改善箇所説明図

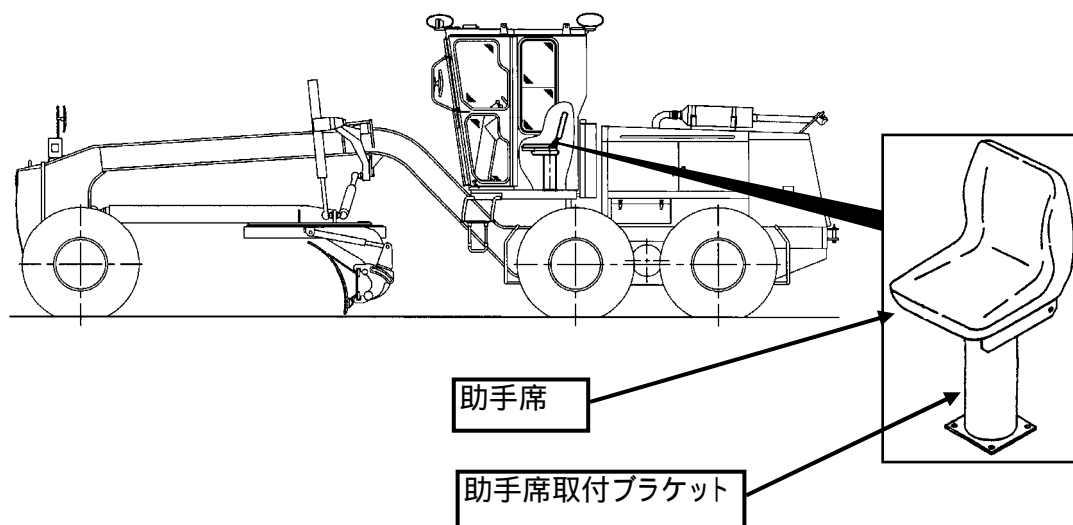
不具合発生箇所

助手席において、座席の奥行の寸法が不足しているため、保安基準に適合していない。

改善の内容

全車両、助手席及びブラケットを対策品に交換する。
